Mission régionale d'autorité environnementale

Avis délibéré
de la Mission régionale d'autorité environnementale (MRAe) d'Île-de-France
en date du 14 février 2020 sur le projet de modification des conditions de la
remise en état et de cessation d'une carrière au profit d'une installation de
stockage de déchets inertes (ISDI)
située à Guerville et Mézières-sur-Seine (78)

Synthèse de l'avis

Illustration 5 : Carte de localisation des sites à enjeux faunistiques et floristiques identifiés
(Source : volet habitats faune flore de l'étude d'impact)

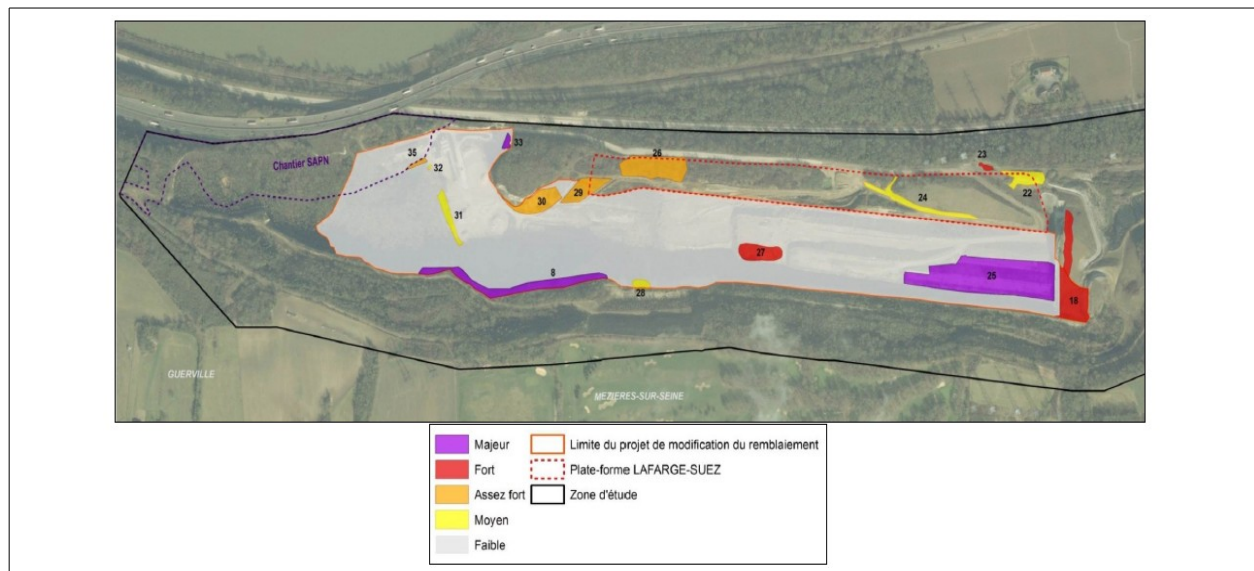
Après les mesures d'évitement et de réduction d'impact, les impacts sont évalués de nuls à faibles sur l'ensemble des autres sites à enjeux. Ainsi, seul un site, fréquenté par le Faucon pèlerin et les Goélands (nidification) (linéaire de falaise de craie conservé), sera impacté de manière permanente à l'issue des travaux (cf illustration 5).

La MRAe recommande que l'exploitant présente dans le corps de l'étude d'impact les plans de phasage des mesures d'évitement, de réduction et de compensation projetés pour chaque période de travaux.

Illustration 6 : Plan de remise en état final sollicité (Source : Étude paysagère, page III/10).

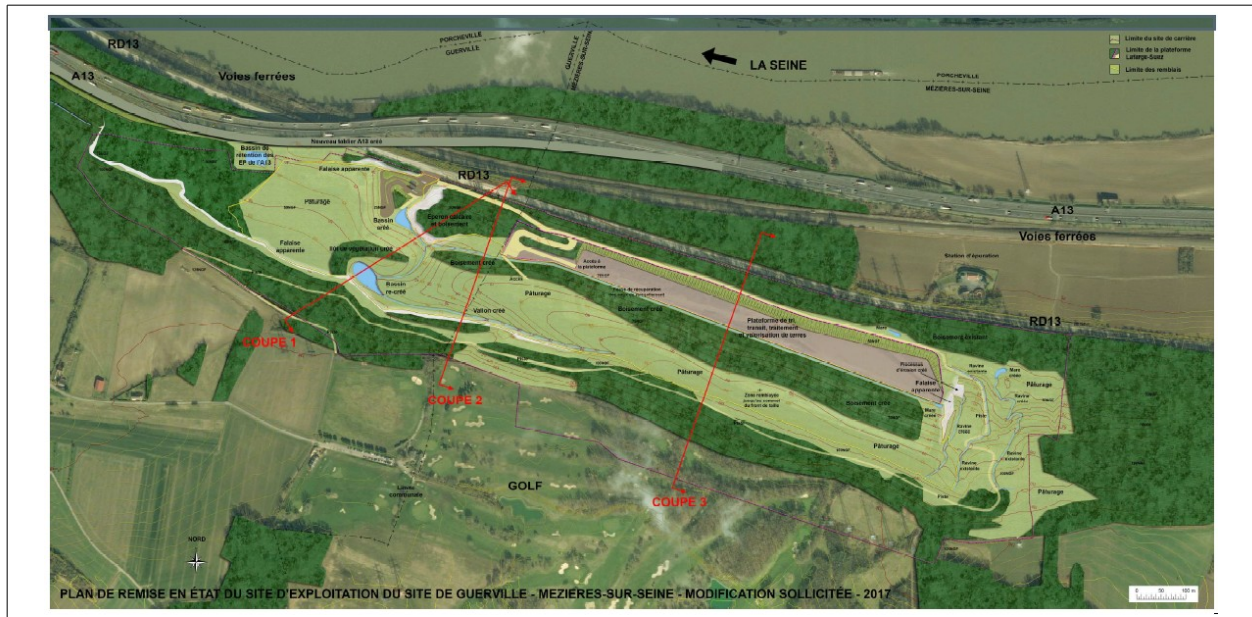
Elle indique qu'après la remise en état proposée les impacts sur les perceptions visuelles du site seront moins importants que ceux du réaménagement prévu actuellement du fait de la réduction de la longueur linéaire de la falaise en faveur de pentes boisées et d'une meilleure intégration du front conservé dans les paysages de la vallée (cf illustration 6).

Illustration 7 : Topographie finale du modelé du remblai (source : Résumé non technique)

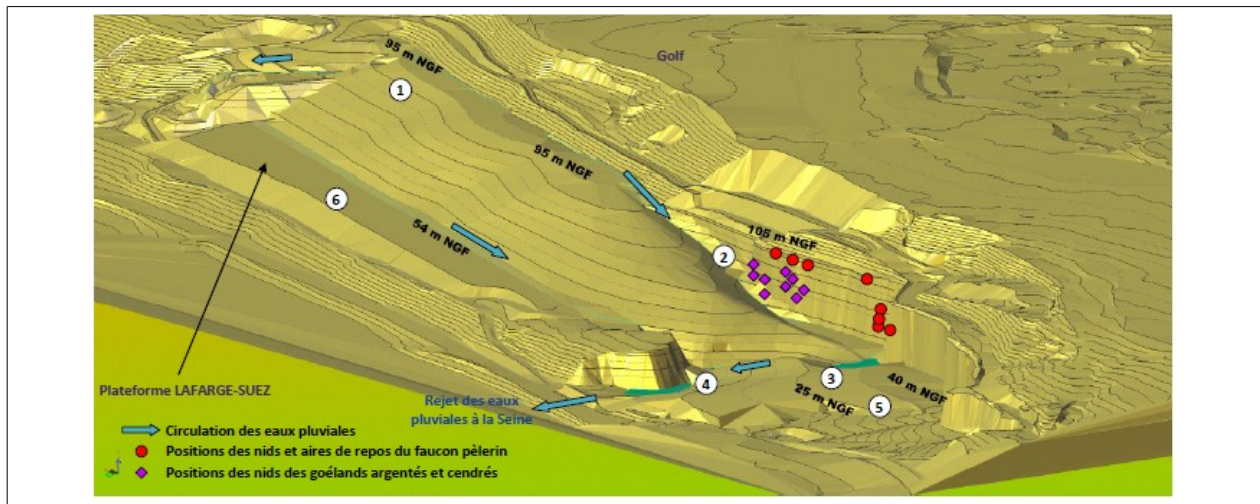
Le dossier doit, pour la MRAe, préciser les dispositions prises par le pétitionnaire pour garantir la surveillance de la falaise et la sécurité sur le site à long terme

Pour la MRAe, la stabilité des remblais ne sera assurée que si les préconisations de l'INERIS en matière de gestion des eaux, de respect des pentes et de végétalisation à l'issue des travaux seront reprises et appliquées. Des précisions sont à apporter pour la gestion des eaux sur le remblais (cf illustration 7).
